第7回（令和6年度第1回） 流域委員会での指摘事項とその対応

令和6年6月6日

国土交通省 中部地方整備局
天竜川上流河川事務所
浜松河川国道事務所
天竜川ダム統合管理事務所
天竜川ダム再編工事事務所

＜d2PDFの分析結果（地域別、SSTごとの降雨量変化倍率）＞

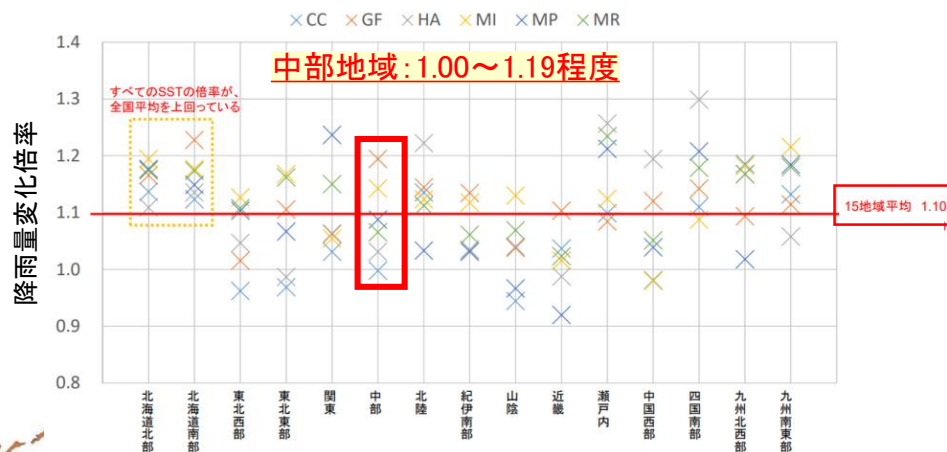
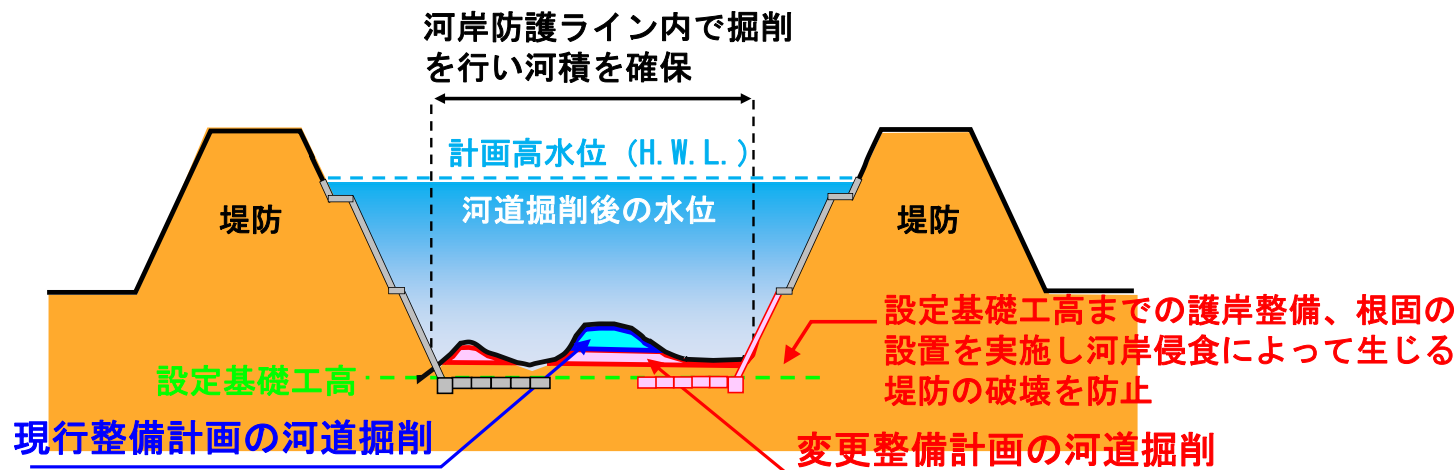
項目	番号	意見	対応
河川整備計画の変更骨子(案)	①	気候変動に伴う降雨量の変化倍率1.1倍の考え方は、直近の気候変動の影響の度合いではなく、2℃上昇のシナリオで将来的な降雨の変化状況より設定されたものである。天竜川流域の直近の降雨量の増加傾向だけでなく、将来の気象予測に基づく変化倍率を説明すると良い。	降雨特性が類似している地域区分ごとに将来の降雨量変化倍率を計算し、将来の海面水温分布毎の幅や平均値等の評価を行った上で、降雨量変化倍率1.1倍(平均値)が設定されている。これに基づき、河川整備計画における治水計画では、2℃上昇時の降雨量変化倍率1.1倍を乗じ、計画降雨量を設定している。(P4)
	②	変更目標について、目標流量の増加により、洪水調節施設による洪水調節流量の増強だけでなく、河道整備流量も増加している。現実的な河道配分流量の妥当性に関する検討は実施しているか。	河道改修のメニューは河道掘削による河積確保がメインであり、今後30年で実現可能な掘削量と事業費より設定した。上流域、下流域の限界河道を踏まえ河道整備流量を設定している。
	③	河道断面として流下能力を確保するだけでなく天竜川では河岸侵食などの堤防防護の視点からの河積確保も重要である。河積確保方法が分かるように断面形状等の資料を準備すると良い。	上流区間は、河岸防護ラインを堤外側法尻付近に設定し、その内側の河道掘削により河積を確保するとともに、河床洗掘の危険性が確認された箇所に対して、経年的な最深河床を参考に設定した設定基礎工高までの護岸・根固整備を実施する。 下流区間は、堤防防護ラインを確保しつつ河道掘削を行い、河積を確保する。この高水敷により河岸侵食によって生じる堤防の破壊を防止する。(P5)
	④	現行計画では「多様な」という表現を使用していたことに対し、変更計画では「良好な」という表現に置き換わっている。重要なキーワードである生物多様性の「多様な」の方が適している。	個々の良好な環境がネットワークで繋がって多様な環境を形成するため「良好で多様な」という表現に修正する。【変更原案p2-6(No179)】(P6、7)

【意見①について】

【意見①の対応】

- 「気候変動を踏まえた治水計画のあり方 提言（令和3年4月改訂）」では、RCP（温室効果ガスの代表濃度経路）シナリオの選定にあたっては、気温上昇が大きいシナリオを採用した場合には、治水計画の目標を上回る外力に対応する施設整備等を実施するリスクが、気温上昇が小さいシナリオを採用した場合には、治水計画の再度の見直しと手戻りの可能性があるとしている。またパリ協定において、「世界の平均気温上昇を2℃未満に抑え、1.5℃までに抑える努力をする。」との目標が掲げられていることも考慮する必要があるとし、基準とするシナリオは2℃上昇時における平均的な外力の値を基本とするべきであるとしている。
- このRCP2.6（2℃上昇相当）は、2040年以降の気温上昇が横ばいとなっていることから、2040年以降も想定している。
- なお降雨量変化倍率（RCP2.6（2℃上昇相当））については、現在気候に対する将来気候の状態を表しており、降雨特性が類似している地域区分ごとに将来の降雨量変化倍率を計算し、将来の海面水温分布毎の幅や平均値等の評価を行った上で、降雨量変化倍率1.1倍（平均値）が設定されている。
- これに基づき気候変動を考慮した天竜川水系河川整備基本方針及び河川整備計画における治水計画では、2℃上昇時の降雨量変化倍率1.1倍を乗じ、計画降雨量を設定している。

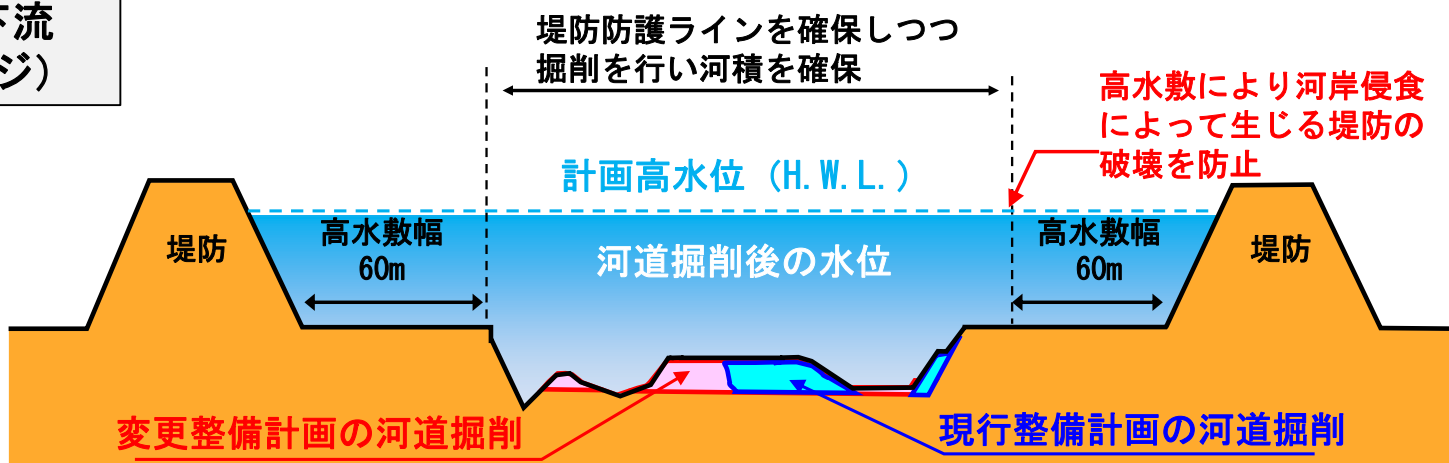
【意見③の対応】

- 上流区間は、おおむね単断面のため、河岸防護ラインを堤外側法尻付近に設定し、その内側の河道掘削により河積を確保するとともに、河床洗掘の危険性が確認された箇所に対して、経年的な最深河床を参考に設定した設定基礎工高までの護岸・根固整備を実施する。
- 下流区間は、複断面のため、必要な高水敷幅60mの堤防防護ラインを確保しつつ河道掘削を行い、河積を確保する。この高水敷により河岸侵食によって生じる堤防の破壊を防止する。

【変更原案p3-29(No309)】

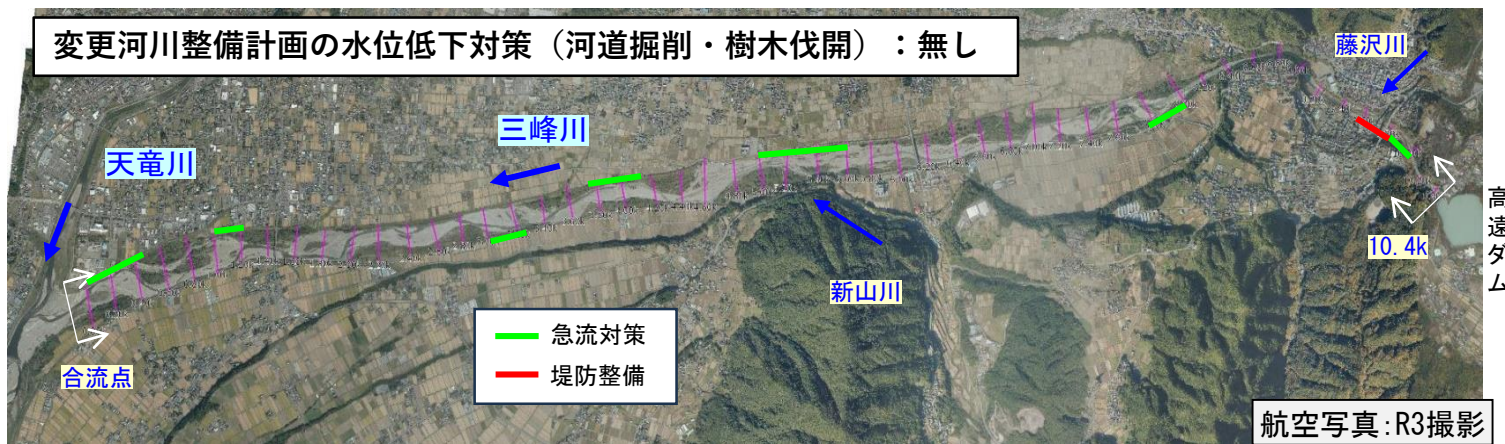
⑤	生態系ネットワークの形成について、ザザムシ(ヒゲナガカワトビケラ)を基本に考えられているが、ネットワーク形成という観点では、河川の連続性が重要となる。ザザムシの生活史をもとにした生態系の連続性を示しているが、ダム等による連続性の阻害等の視点が挙げられていない。	整備計画変更(原案)において、上下流の連続性の確保に関して記載している。生態系ネットワークは、河川の上下流の連続性に留まらず、周辺地域や地域経済の活性化を含めたネットワークとして考えている。
	⑥	生態系ネットワークについて、河川の連続性に関するネットワークと川を超えた広域のネットワークなどの記載内容について、適切に表現すること。	河川の連続性に留まらず、周辺地域や地域経済の活性化を含めたネットワークとして考えているため、「流域全体にわたる生態系ネットワーク」という表現に修正する。【変更原案p2-6(No179)等】(P6、7)

【意見④・⑥の対応】

- 「河川環境の整備と保全に関する目標」に関する記載について、個々の良好な環境がネットワークで繋がって多様な環境を形成するため「良好で多様な」という表現に修正する。
- 生態系ネットワークは、河川の上下流の連続性に留まらず、周辺地域や地域経済の活性化を含めたネットワークとして考えているため、「流域全体にわたる生態系ネットワーク」という表現に修正する。

- 流域治水の取り組みにおいては、自然環境が有する多様な機能を生かすグリーンインフラの考えを推進し、流域全体にわたる生態系ネットワークに配慮した自然環境の保全や創出、かわまちづくりと連携した地域経済の活性化やにぎわいの創出など、防災機能以外の多面的な要素も考慮し、治水対策を適切に組み合わせることにより、持続可能な地域づくりに貢献していく。

流量配分の比較

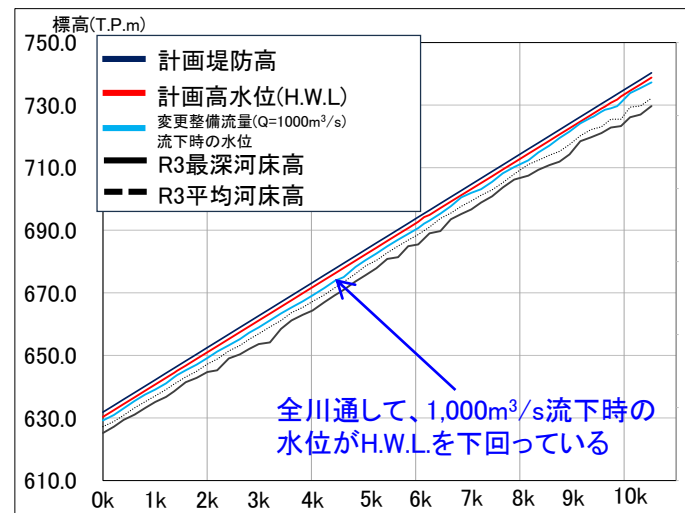
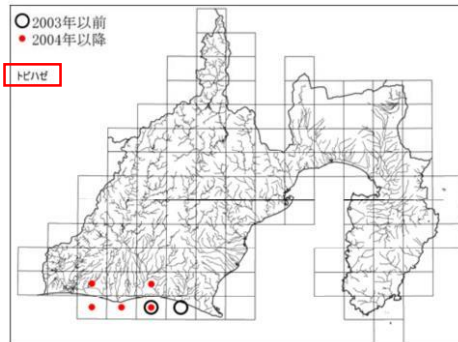
【意見⑪の対応】

- 三峰川の流下能力は、現況河道において、直轄管理区間全川(天竜川合流点～10.4k)において、河道整備流量1,000m³/s以上が確保されており、流下能力を確保するための新たな水位低下対策(河道掘削・樹木伐開)は不要となる。
- ただし、河床、河岸について、河川巡視や定期的な横断測量等により形状の変化を把握し、洪水の安全な流下等に支障となる場合は、河川環境の保全・創出を行いながら河道掘削等の必要な対策を実施する。
- なお、気候変動に伴う災害の激甚化・頻発化により、洪水時の河岸侵食や河床洗掘が生じやすくなるため、急流対策を実施し、堤防強化を図る。

変更河川整備計画の水位低下対策（河道掘削・樹木伐開）：無し

■静岡県レッドデータブック2019（抜粋）

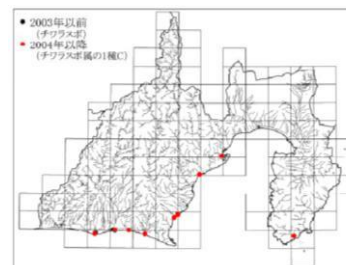
項目	番号	意見	対応
河川整備計画の変更(原案)	⑫	変更整備計画の本文に記載されている生物名の出典は、河川水辺の国勢調査であると推察されるが、以下の記載を提案する。ヒナハゼは、富栄養な河口部には多く生息する種であり、干潟を代表とする生物種としては適当ではない。チワラスボは、近年種が特定され、天竜川に生息しているのは、コガネチワラスボであり、干潟を特徴づける種である。トビハゼは、近年天竜川で発見された重要な干潟を特徴づける種であり、保全対象種はヒナハゼでなく、トビハゼにしてはどうか。	ヒナハゼは、干潟に生息する魚類として確認頻度が高いことから選定したが、干潟以外の環境にも生息可能であり、良好な干潟という観点としての指標性は低いため除外する。一方、トビハゼは、河川水辺の国勢調査で確認されていないが、静岡県レッドデータブックに天竜川河口での記録があり、良好な干潟としての指標性は高いため、トビハゼに修正する。チワラスボは、2002年度の河川水辺の国勢調査で確認された後、近年の研究により天竜川ではコガネチワラスボが生息しているとされているため、コガネチワラスボに修正する。 【変更原案p3-2(No203)等】(P9、10)
	⑬	降雨量の変化倍率1.1倍については、将来的な降雨量の倍率であるが、近年の天竜川流域の実績で見ても最大1.4倍程度の地点も確認できる。したがって、将来1.4倍となる可能性もあるため、今後、気候変動の影響を考慮しながら適宜見直していく仕組みとすることは可能か。	整備計画本文に記載しているが、前提状況等が変化したら適宜見直すことは可能である。
	⑭	砂礫河原の減少に関する記載はないが、事務所としては大きな問題ではないという認識か。	整備計画本文には砂礫河原の保全・創出は記載しており、事務所としても重要な課題であると認識している。

【意見⑬の対応（コガネチワラスボ）】

- 天竜川では、2002年度の河川水辺の国勢調査で「チワラスボ」（*Taenioides cirratus*）が確認された。
- 「チワラスボ」（*Taenioides cirratus*）には、4種の存在が報告され、天竜川では、4種の中の1つである「チワラスボ属の1種C」（*Taenioides gracilis*）の記録が2004年以降にある（静岡県レッドデータブック）。
- この「*Taenioides gracilis*」は、是枝らの研究により、2021年に新標準和名「コガネチワラスボ」とされた。
